改善箇所説明図

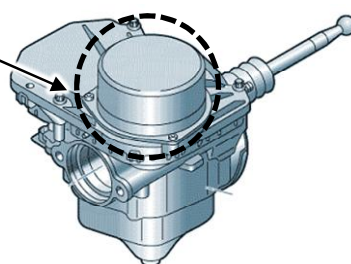
基準不適合発生箇所

電気式ブレーキ倍力装置
コントロールユニット

電気式ブレーキ倍力装置

電気式ブレーキ倍力装置のコントロールユニットにおいて、制御プログラムの検討が不十分なため、トラベルアシスト^(※1)が作動中にステアリングホイールから手を放したことを一定時間検知すると、システムが行う短いブレーキ操作を、運転者が行うブレーキ操作と誤検知し、トラベルアシストが無効化されることがある。そのため、運転者が運転不能になった場合に、トラベルアシストからエマージェンシーアシスト^(※2)へ切替えが行われず、運転者に対する警告音を吹鳴せず、保安基準に適合しない。

全車両、電気式ブレーキ倍力装置のコントロールユニットを対策プログラムに書き換える。なお、それに伴い、他システムとの通信確認や制御ロジックの再調整等を行う。
